DODATEK č. 2
ke SMLouvě o dílo č.379/2023

- 1.1. Objednatel a zhotovitel spolu uzavřeli dne 13. 02. 2024 smlouvu o dílo č. 379/2023, když předmětem této smlouvy o dílo jsou stavební práce „**Navýšení kapacity ZŠ Na Výsluní**“ a dále uzavřeli dodatek č. 1 dne 8. 07. 2024 (dále společně jen jako „SoD“).
- 1.2. Smluvní strany se dohodly v souladu s ust. § 222 odst. 5 a 6 zákona č. 134/2016 Sb., o zadávání veřejných zakázek, ve znění pozdějších předpisů (dále jen „ZZVZ“), na úpravě předmětu Smlouvy o méněpráce a vícepráce podrobně specifikované v příloze č. 07 Smlouvy (Změnové listy č. 2 - 9), přičemž se jedná o změny, které nemění celkovou povahu veřejné zakázky a které byly vyvolané v průběhu realizace veřejné zakázky. Předmětné méněpráce a vícepráce jsou vyčísleny právě ve Změnových listech č. 2 - 9.

Identifikace zhotovitele:	Auböck s.r.o. Sídlo: Poříčí 247, 37382 Boršov nad Vltavou IČ 26089785		
Identifikace objednatele:	Město Brandýs nad Labem–Stará Boleslav Sídlo: Masarykovo náměstí 1/6, 250 02 Brandýs nad Labem–Stará Boleslav IČ: 00240079		
Název akce:	„Navýšení kapacity ZŠ Na Výsluní“.		
Počet příloh:	2	Počet stran příloh:	10
Předmět změny:	Provizorní zajištění provozu stávaj

REKAPITULACE ZL02

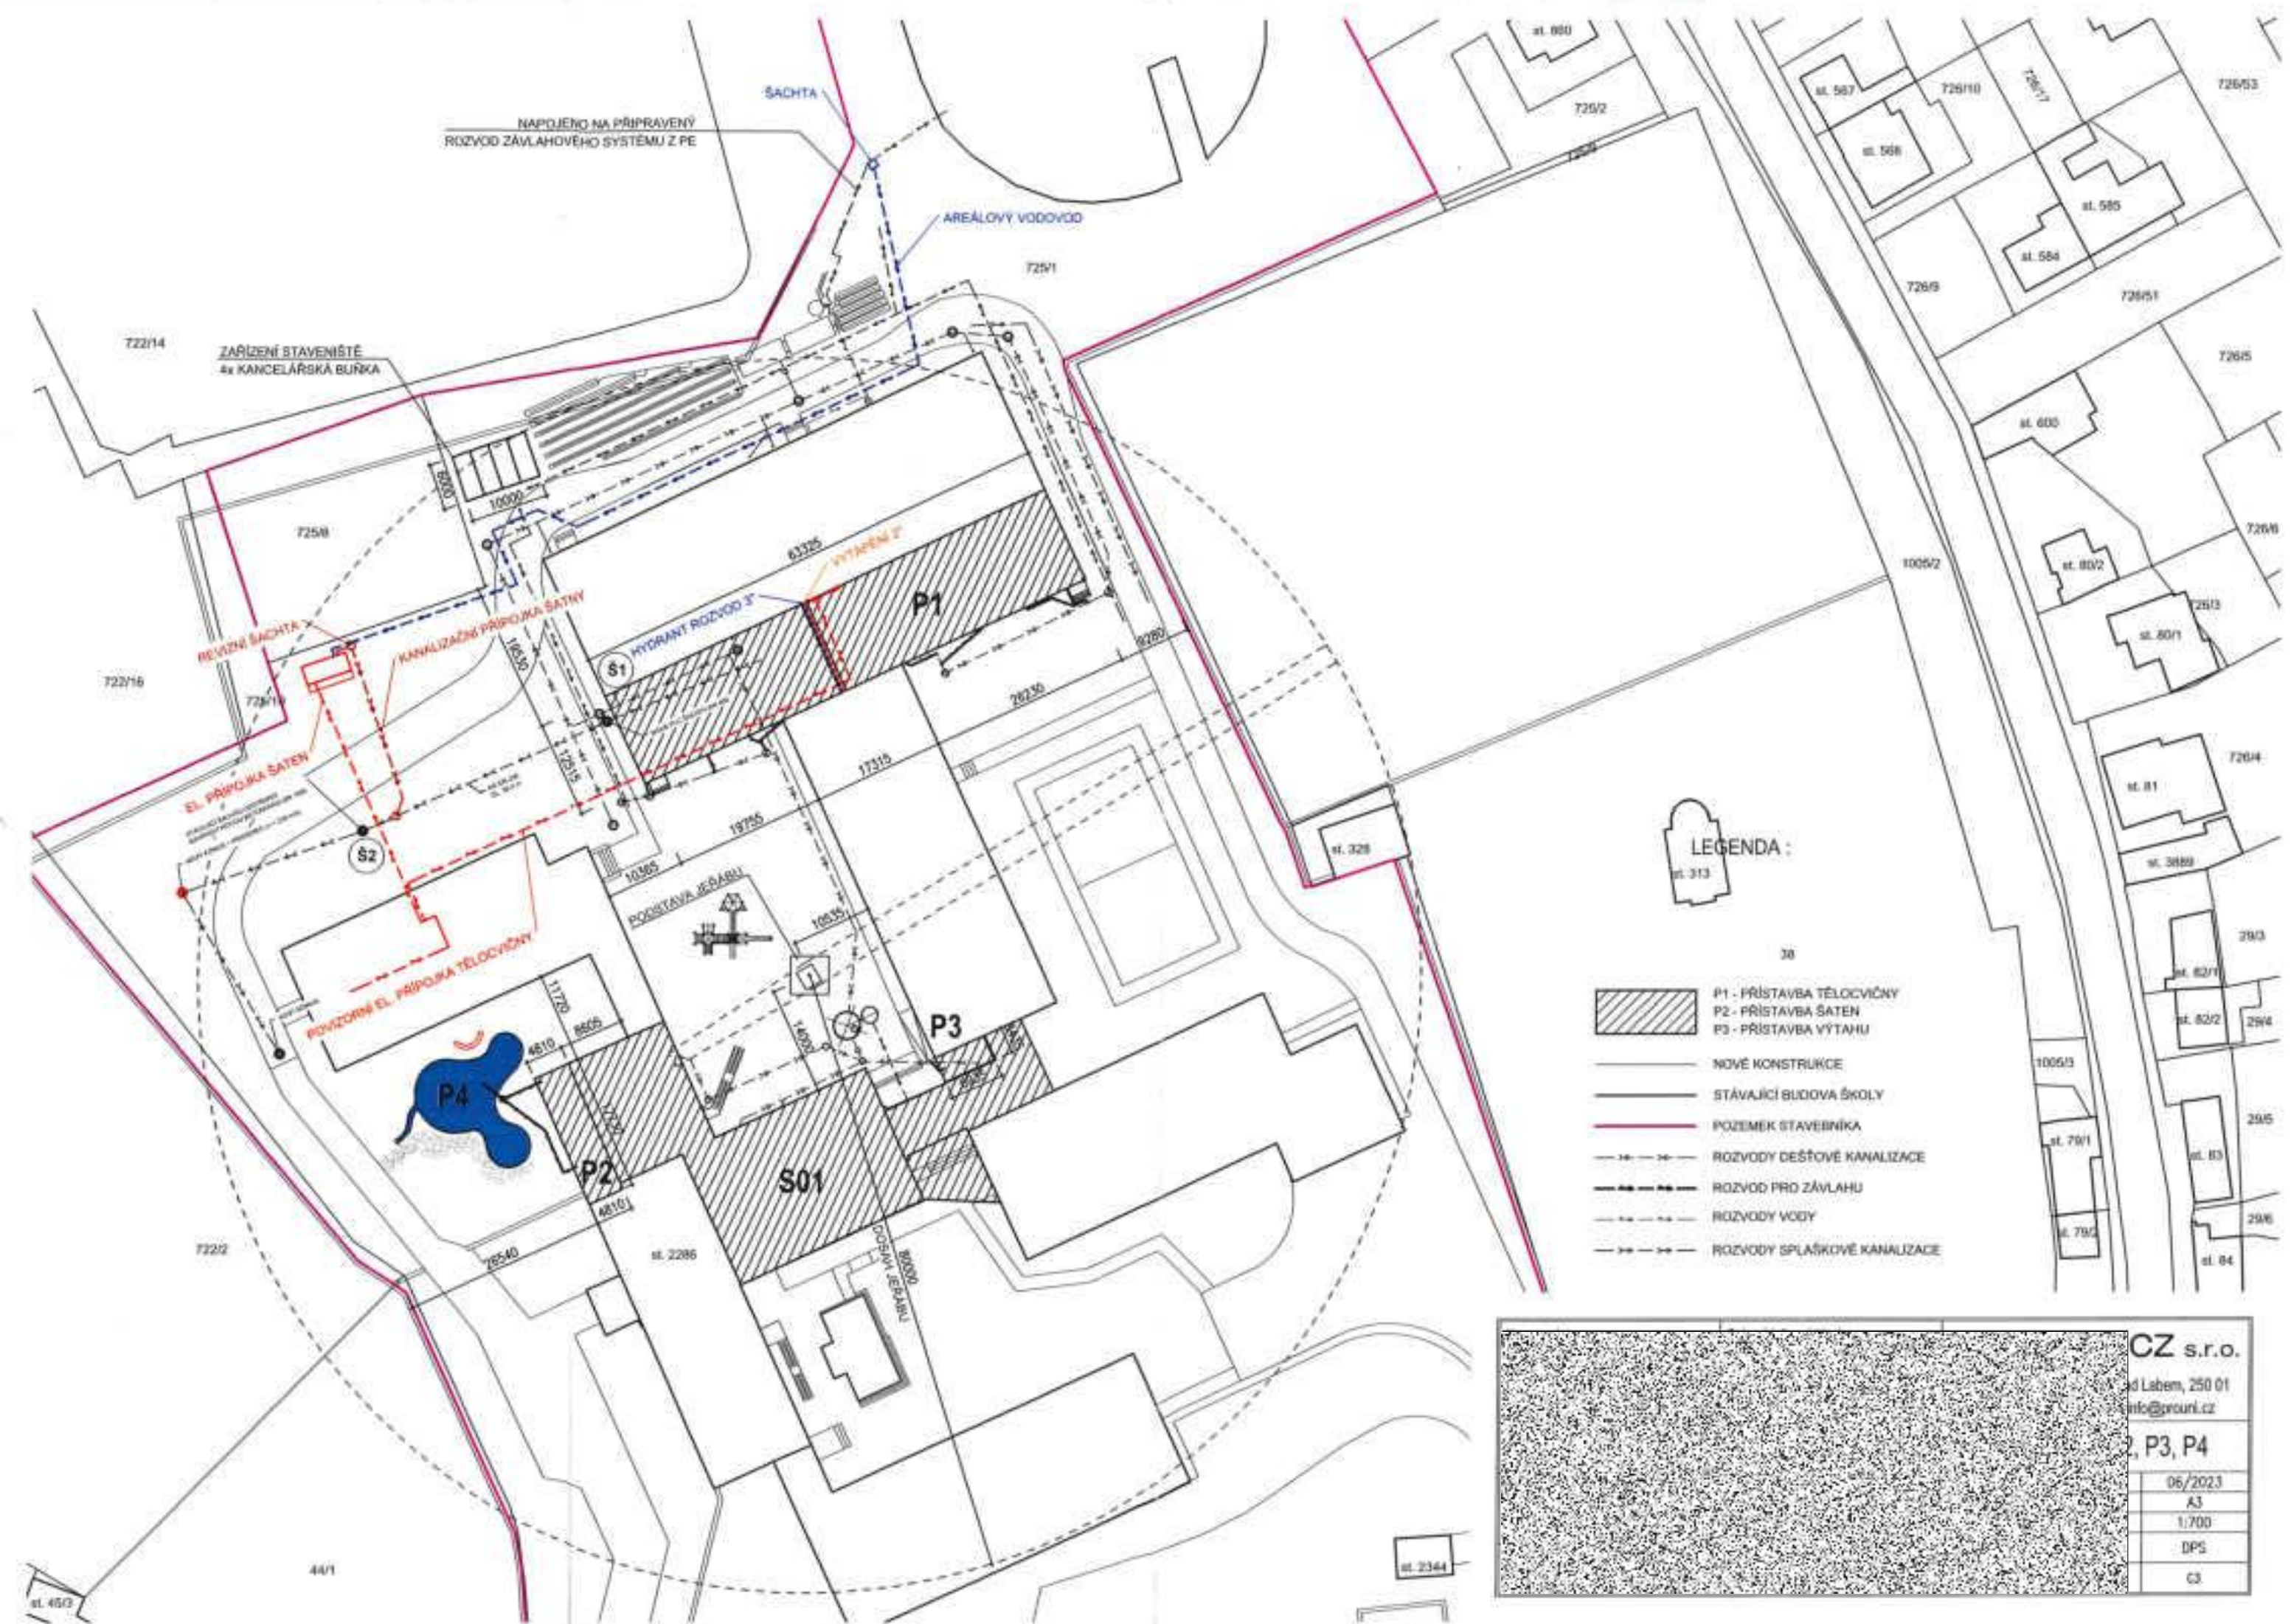
Dle sdělení zpracovatele projektové dokumentace nebyl zadán požadavek na zachování provozu obou stávajících tělocvičen po dobu trvání stavby. Objednatel požadavek změnil a zadal, aby byl provoz zachován. Původní úmysl přesunout provoz tělocvičny do jiných prostor nebylo možné z objektivních důvodů provést. Zpracovatel PD proto navrhl řešení, jak provoz zajistit i během přístavby tělocvičen nových. Řešení spočívá v těchto bodech:

Stávající rozvaděč pro obě tělocvičny byl umístěn v bouraném krčku (SO 04) a byl tudíž odstraněn. Z tohoto důvodu bylo napájení přepojeno na provizorní přípojku viz bod 2/. Dále byly osazeny 2 nové rozvaděče s jističím pro každou tělocvičnu samostatně, stejně tak byly přestrojeny a osazeny ovládací skříňe rozvaděče pro osvětlení tělocvičen a vzduchotechniku. Tyto rozvaděče budou po dokončení přístavby přepojeny na definitivní přípojku, která je součástí díla. Součástí bylo i přemístění slaboproudého racku s ovládáním výsledkových tabulí.

Původní napojení tělocvičny bylo zbouráním krčku (SO 04) přerušeno. Bude vybudována nová provizorní přípojka silnoproudu z vedlejšího pavilonu. Kabel bude vyveden ve stávajícím rozvaděči, samostatně odjištěn. Trasa povodu částečně ve flabiu pod stropem přes průraz v základové konstrukci vchrániče ve výkopu a částečně v chrániče vedené po fasádě stávající tělocvičny a bude ukončena v jednom v rozvaděči.

Obě stávající tělocvičny byly napojeny na topný kanál, který byl veden přes bouraný krček ze sousedního pavilonu. V kanálu je vedeno topné potrubí a hydrantový rozvod (pro požární vodu). Po odkrytí topného kanálu, bylo zjištěno, že výškově neodpovídá podkladům pro zpracování PD. Bylo tedy nutné všechna tři potrubí vyříznout a následně opět propojit. Současně se osadí uzavírací ventily se vstupy do nového kanálu v podlaze.

Zbouráním krčku (SO 04) byl přerušen průchod ze sousedního pavilonu kde jsou umístěny šatny a toalety pro obě stávající tělocvičny. Dále se tyto toalety v rámci díla přestavují a tudíž budou mimo provoz. Bylo proto rozhodnuto, že po dobu výstavby budou zřízeny šatny provizorní s funkčním sociálním zázemím. Bylo vybudováno dočasné buňkoviště skládající se ze šaten a sociálního zařízení pro dívky a pro chlapce. K tomuto byla vybudována přípojka vody a kanalizace. Obě tyto přípojky jsou budovány s tím, že je bude možné využívat i v budoucnu. Rovněž byla vybudována přípojka elektro pro tuto sestavu buňek. Buňkoviště se předpokládá provozovat do 31.10.2024.

Obr. č. 4 Situace míst provedených sond s počty, s označením jednotlivých vzorků a složením střešního souvrství

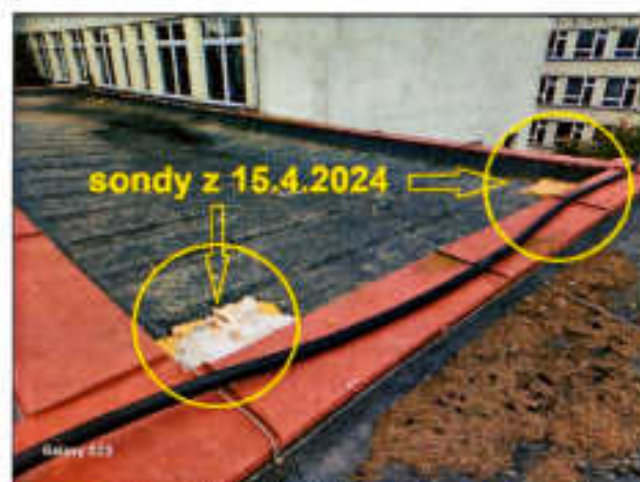
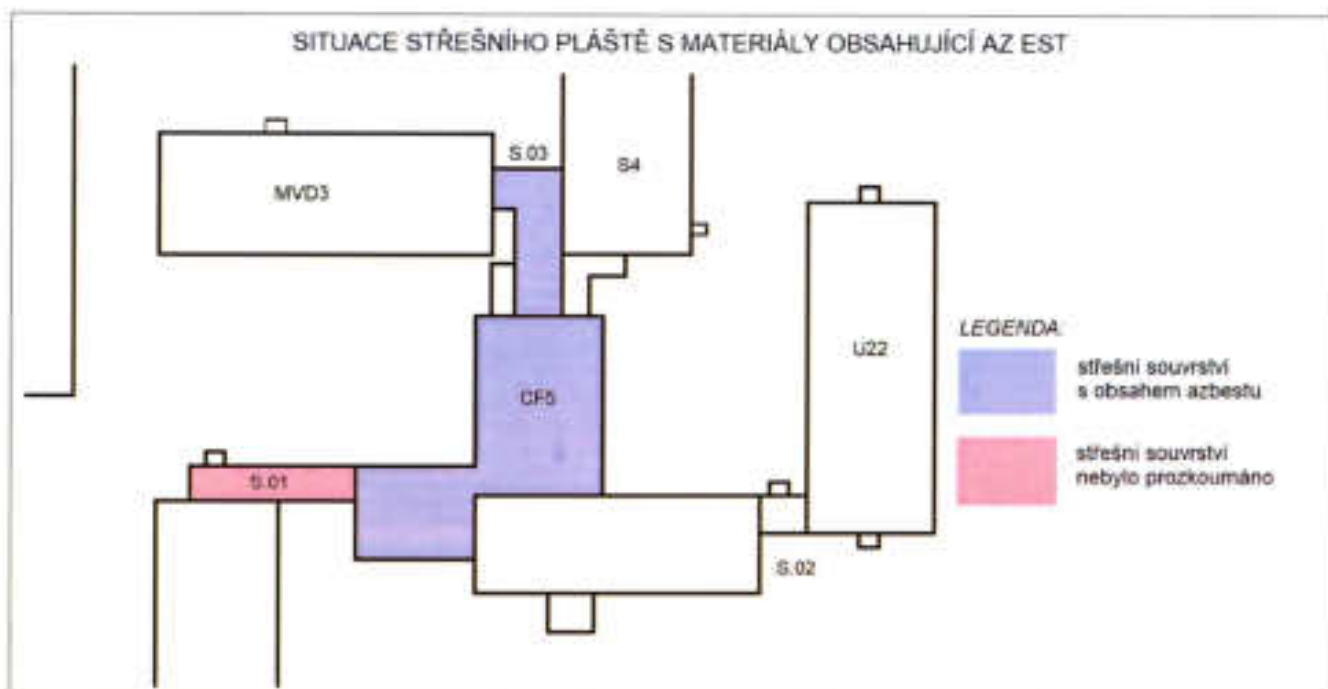
Při kontrolních měření při demolici I. Etapy (krček), byly provedeny kontrolní odběry ze střešní asfaltové objektu SO 01 (CF5), na kterém měla být odstraněna kompletní skladba střešní konstrukce včetně asfaltové krytiny v několika vrstvách a polystyrenových dílců s nakašimovanou asfaltovou lepenkou. Tato měla mít pravděpodobně funkci parozábrany. Tento kontrolní vzorek byl pozitivní na výskyt azbestových vláken. Na základě tohoto zjištění byla přistoupeno k provedení dalších vzorků, které pokryly plochu bourané střechy. Vzorek byl proveden přes celou skladbu střechy až na stropní panel. Ve všech těchto vzorcích byla zjištěna přítomnost azbestových vláken. Byl zpracován technologický postup, který byl předložen na KHS ke schválení.

Tyto odpady již nelze nijak materiálově využívat. Je nutné je bezpečně odstraňovat ze životního prostředí za přísných podmínek ochrany zdraví a složek prostředí. Při předcházení vzniku azbestových odpadů a stanovení opatření při nutné manipulaci s nimi, jsou uplatňovány kroky, jejichž cílem je maximální možné snížení zdravotních rizik již v místě, kde tyto odpady mohou vznikat nebo vznikají. Azbest je složka, která činí odpad nebezpečným ve smyslu zákona č. 541/2020 Sb., o odpadech – viz příloha č. 5 k tomuto zákonu. **Z těchto důvodů doporučuji provádět veškeré práce odstranění azbestových materiálů ze střešního souvrství v rámci uzavřeného podtlakového kontrolovaného pásma.**
